回 答 書

入札番号：第25-026-003-125号

入札件名：福島再生賃貸住宅等新築工事（権現堂集合住宅）

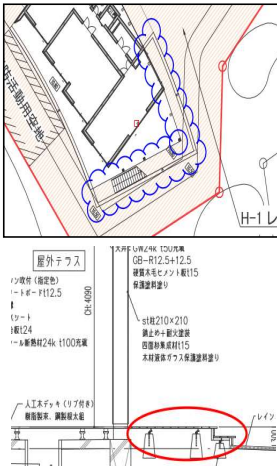
| 54 | 意匠図 | A-224-1<br>A-224-2<br>A-225-1                | バルコニー手摺の高さが下記のようにくい違います。<br>FL+1200を正と考えて宜しいでしょうか。<br>・平面詳細図C棟S住戸…FL+1200<br>・平面詳細図C棟M住戸…FL+1300<br>・矩計図(1)…FL+1200                                                          | FL+1200を正としてください。                                                                         |

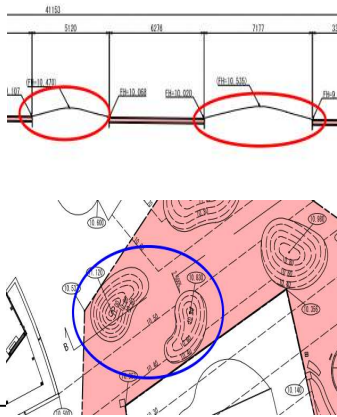
| 64 | 意匠図          | A-003-6<br>A-38         | 天井下地について、特記仕様書では軽量鉄骨天井下地、断面図では木製下地とくい違います。断面図を正とし、木製下地と考えて宜しいでしょうか。                                                                                     | よろしいです。                                                                                                                         |
| 65 | 意匠図<br>参考内訳書 | A-38                    | 上記質疑が正の場合、下地は参考内訳書通り下記仕様と考えて宜しいでしょうか。<br>赤松 吊木受:30×60 @910<br>吊木・野縁受:30×40 @910<br>野縁:30×40@455                                                         | よろしいです。                                                                                                                         |
